ZMĚNA "A"

PROJEKTIS S.R.O. LEGIONÁŘSKÁ 562 54401 DVŮR KRÁLOVÉ N.L. TEL. 499320206 FAX. 499320202 E-MAIL: J.IMLAUF@PROJEKTIS.CZ			
HLAV.PROJEKT.	ZODP.PROJEKT.	VYPRACOVAL	KONTRLOVAL
Ing. Zdeněk Jansa	Ing. Jaroslav Imlauf	Ing. Jaroslav Imlauf	
INVESTOR: ZOO Dvůr Králové a.s. Štefánikova 1029, 54401 Dvůr Králové n.L.		MÚ: Dvůr Králové n. L. Stav.úř.: Dvůr Králové n. L.	
AKCE: Stavební úpravy budov pavilonu ptačí svět, ZOO Dvůr Králové a.s. SO 02 – Pavilon B stavební řešení			
OBSAH VÝKRESU: ZDRAVOTNÍ TECHNIKA, VZDUCHOTECHNIKA - Půdorys			
FORMÁT		3x A4	
DATUM		srpen 2017	
ÚČEL		provedení stavby	
ČÍS.KOPIE			
ČÍS.ZAKÁZKY		2354-PP	
MĚŘÍTKO		ČÍS.VÝKRESU	
1:50		114A

PŮDORYS 1.NP, M 1:50

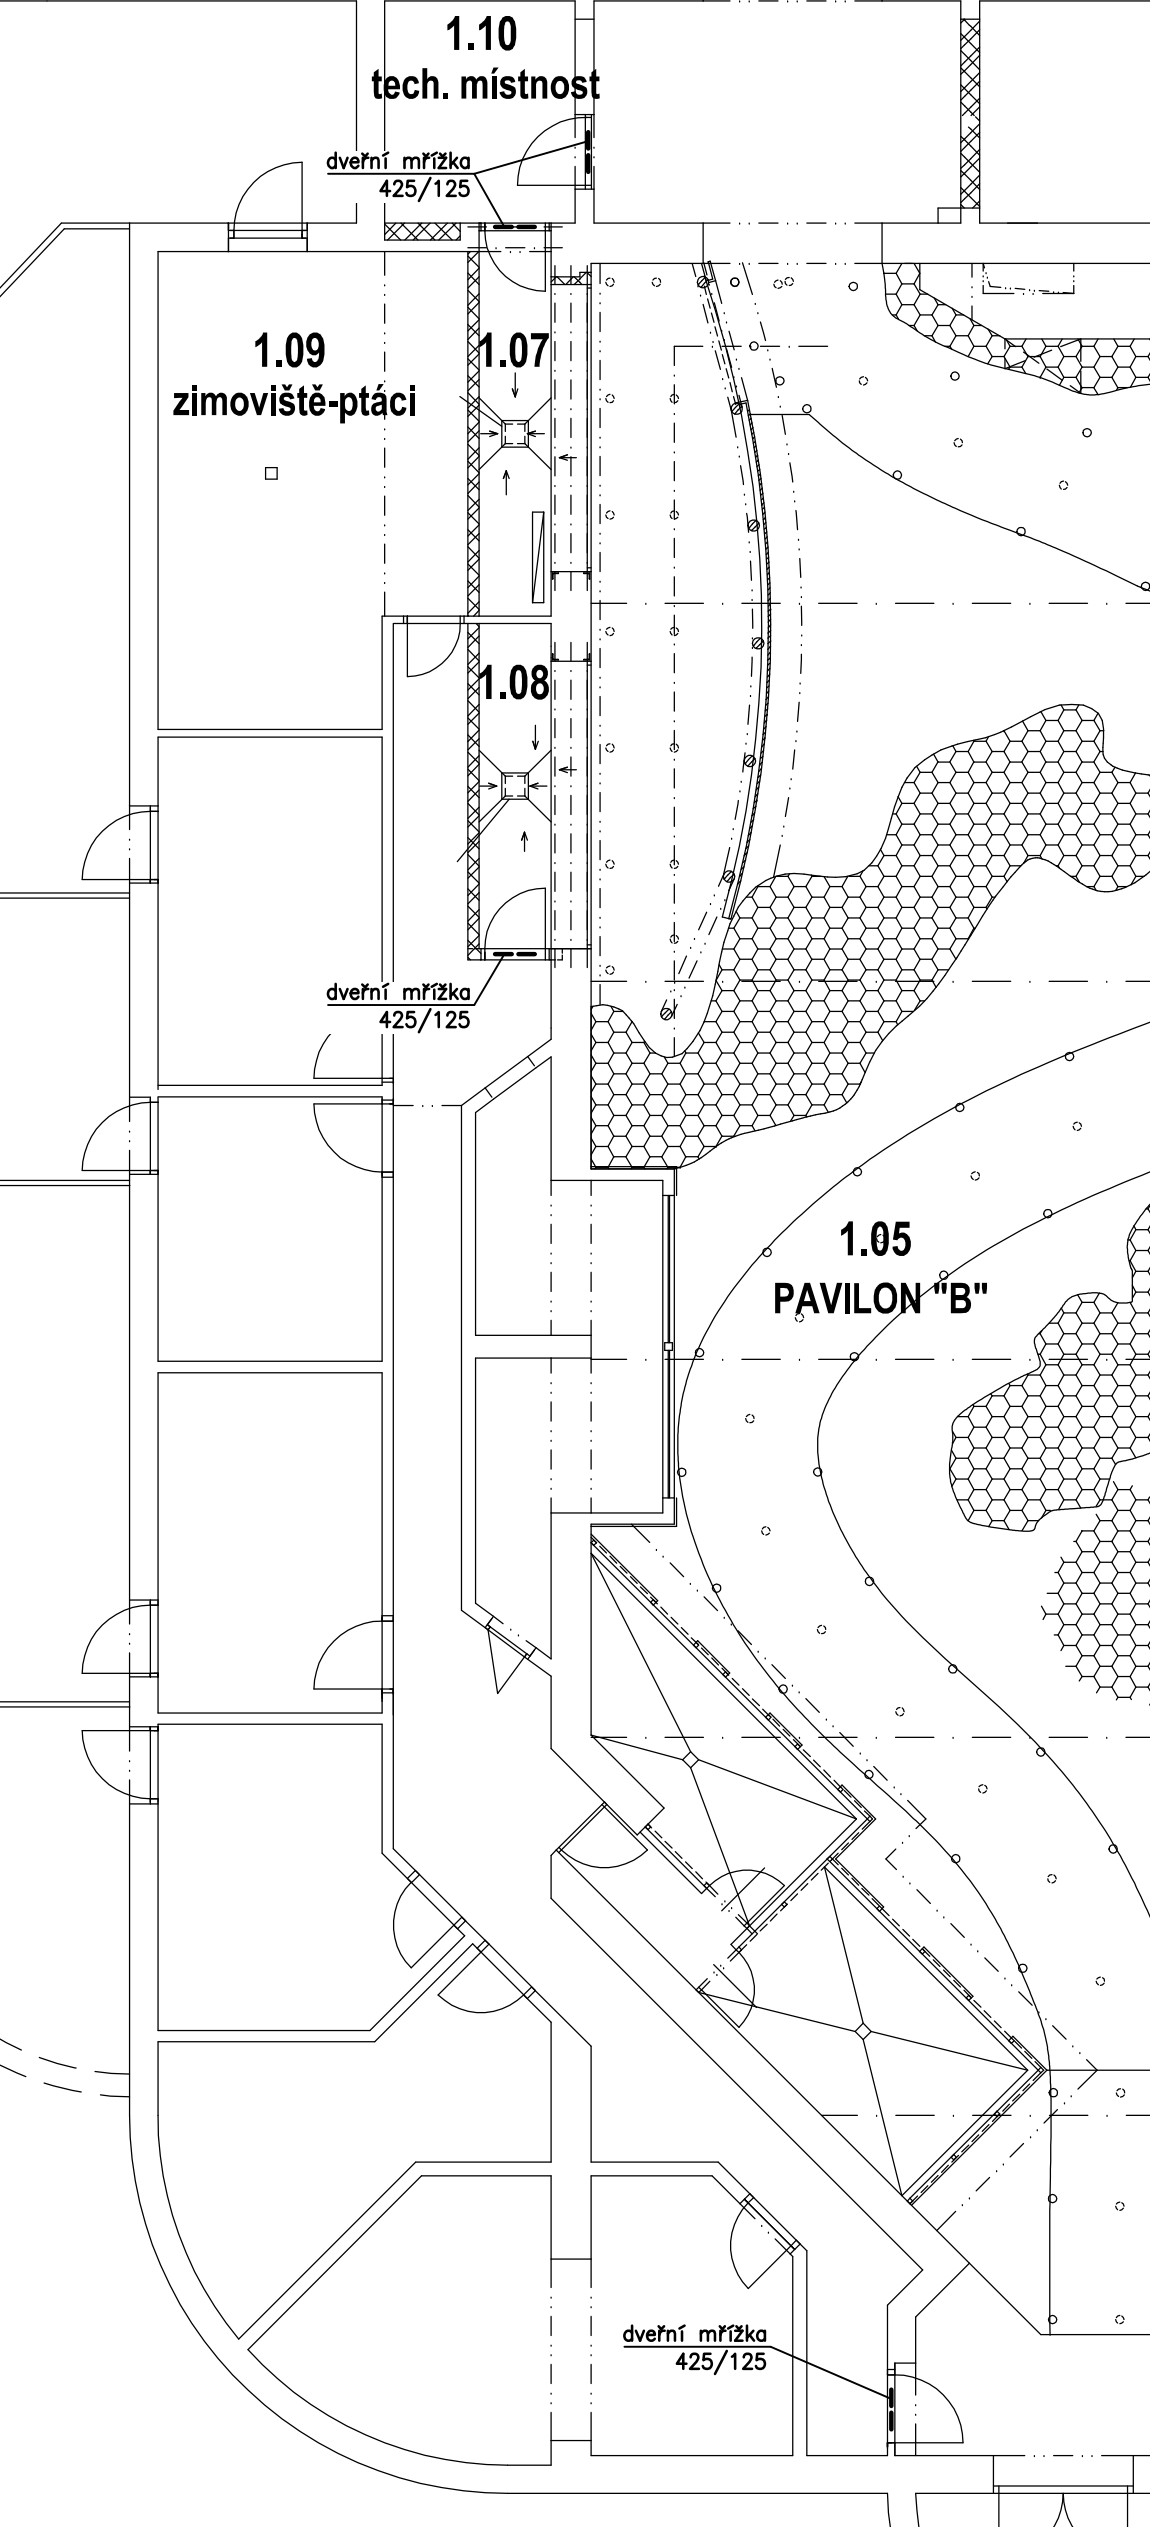
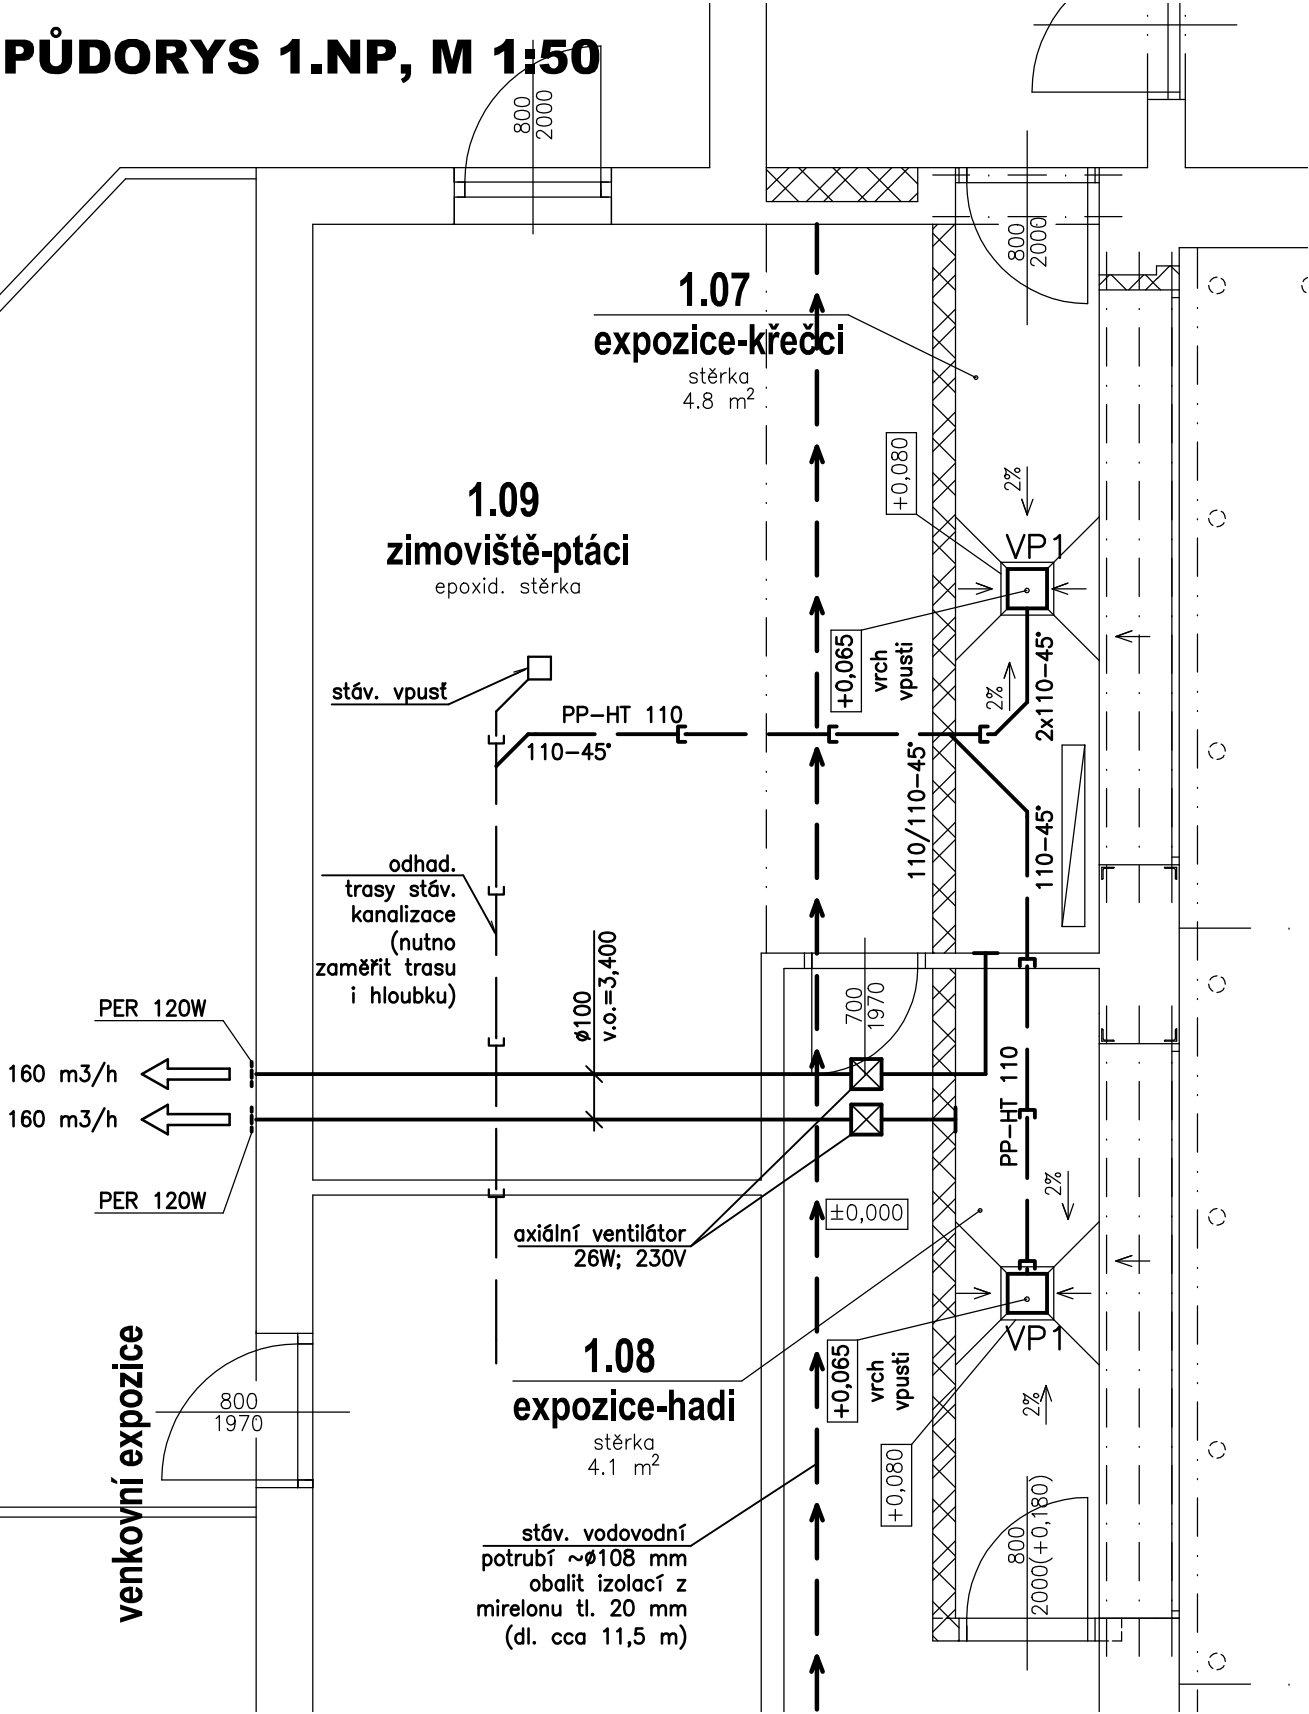
- tento výkres doplňuje původní dokumentaci
- před provedením nové kanalizace bude zaměřena skutečná trasa a hloubka stáv. kanalizace a případně po konzultaci s projektantem upravena navržená trasa
- spád nové kanalizace min. 2 %.
- v expozicích 1.07 a 1.08 bude do podlahy osazena podlahová vpust (viz specifikace VP1) tak, že její horní líc bude 15 mm pod úrovní podlahy
- nové potrubí bude uloženo do pískového lože tl. min. 100 mm.
